公社鳴子第1住宅建替事業 入札説明書等の質問に対する回答

# ボーリング柱状図 No.1 (全長)

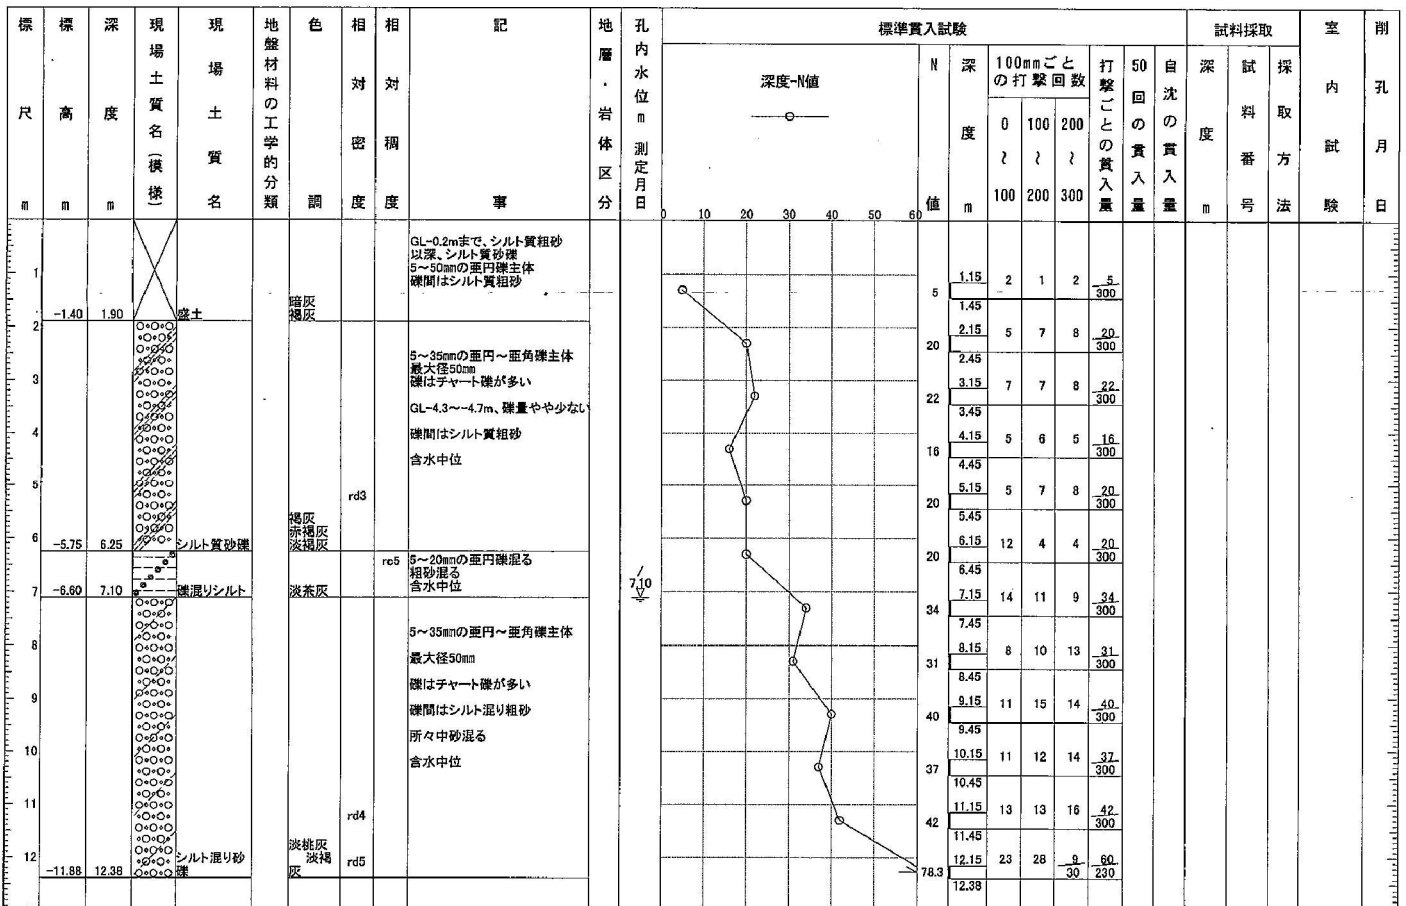
No	資料名	該当箇所			タイトル	質問	回答	回答日 又は 回答期限
		頁	行	項目				
5	要求水準書	1	12	(1)	要求水準書の位置付け	別添資料として、「ボーリング柱状図」が参考図書としてありますが、総削孔長に対し、7m以深が表示されていないように見えます。調査記録がございましたら提示頂けないでしょうか。	当質問は入札説明書別添資料3ボーリング柱状図(参考)に関する内容であるとお見受けしますので、今回、次のとおり回答します。 申し訳ございませんが、ご指摘のとおり、入札説明書別添資料 3 のボーリング柱状図(参考)の削孔長 7m以深が非表示となっていましたので、当回答書に添付します。 また、回答日から愛知県住宅供給公社ホームページの入札公告の入札説明書等に添付します。(別添資料3ボーリング柱状図(参考)に追加)	令和6年 4月17日
6	要求水準書	10	29	(3)	整備方針 防災計画	消防活動に配慮した計画とすることとありますが、配置計画案の消防活動空地について、前面道路にて確保する旨にて消防協議、説明済みと理解して宜しいでしょうか。	今回は入札説明書 P10(3)入札説明書等に対する質問の受付及び回答のとおり、要求水準書、設計要領(建築・設備)及び落札者決定基準を除く内容に限られます。 このため、当質問は入札書及び技術提案書に対する質問の回答時にあわせて回答しますので、ご了承ください。	令和6年 5月23日頃
7	要求水準書	13	19	イ	配置計画	駐車場及び車いす用駐車場は道路に面した配置とする要件がございますが、道路管理者等、協議、説明済みの計画案と理解して宜しいでしょうか。	上記の回答理由と同様に、当質問は入札書及び技術提案書に対する質問の回答時にあわせて回答しますので、ご了承ください。	令和6年 5月23日頃
8	要求水準書	14	5	エ	構造計画	鉄筋コンクリートのスラブ厚について、250mm以上との水準がございますが、ボイドスラブを指定していると理解して宜しいでしょうか。ボイドスラブの指定が無い場合、その他の厚みも許容されると理解して宜しいでしょうか。	上記の回答理由と同様に、当質問は入札書及び技術提案書に対する質問の回答時にあわせて回答しますので、ご了承ください。	令和6年 5月23日頃
